Opinia Nr

(pieczęć Zakładu Kominiarskiego)
"ŚW. FLORIAN" we Wrocławiu
REGIONOWY ZAKŁAD KOMINIARSKI NR 17
WALBRZYCH
ul. 44-310 SZCZAWNO-ZDRÓJ
1. Rozrząd 1, 261, 147 11 203-27-32
ul. 147, 130-141 z wyników przeprowadzonych oględzin - ekspertyzy urządzeń grzewczo-kominowych

w budynku przy ul. 1-go Maja nr 69/21 w Walbrzychu
dotycząca urządzeń grzewczo-kominowych używanych przez B.O.K. Sobiegan

SKŁAD ORIENTACYJNY

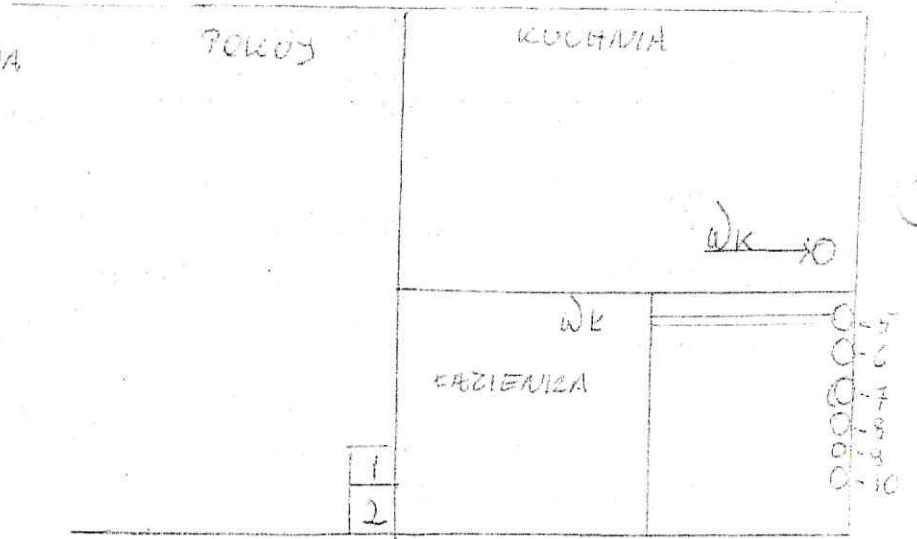
1. Istniejący stan podłączenia nie pozwala na podłączenie COelaz.
2. W kuchni budynek jest przewidziany do podłączenia pieca kuchennego
3. Przewód nr 2 może być przeznaczony dla pieca pokojowego
4. Wentylacja wyciągowa kuchni w trakcie realizacji (kominu wyciągowej)
5. Wentylacja Tarcia jest służąca do przewożenia nr 5, który powinien być ciepłym powietrzem dachem
6. Dla prawidłowego działania urządzeń kominowych zapewnić należy przepływ powietrza z zewnątrz poprzez wyciąganie i wstawienie.

SKŁAD ORIENTACYJNY

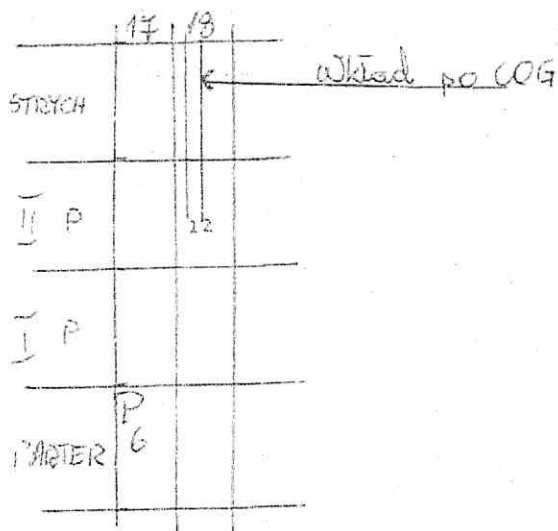
1. Istniejący stan podłączenia nie pozwala na podłączenie COtar
2. W kominie brak jest przewodów do podłączenia pieca kuchenego
3. Przewód kominowy nr 17 może być przeznaczony dla pieca pokojowego
4. Wentylacja wydechowa kominu i tarasów - kominu nowe warunki ponad dach
5. Dla prawidłowego funkcjonowania urządzeń kominowych zapewnić należy napięcie powietrza z zewnętrz poprzez urządzenie nawiewne
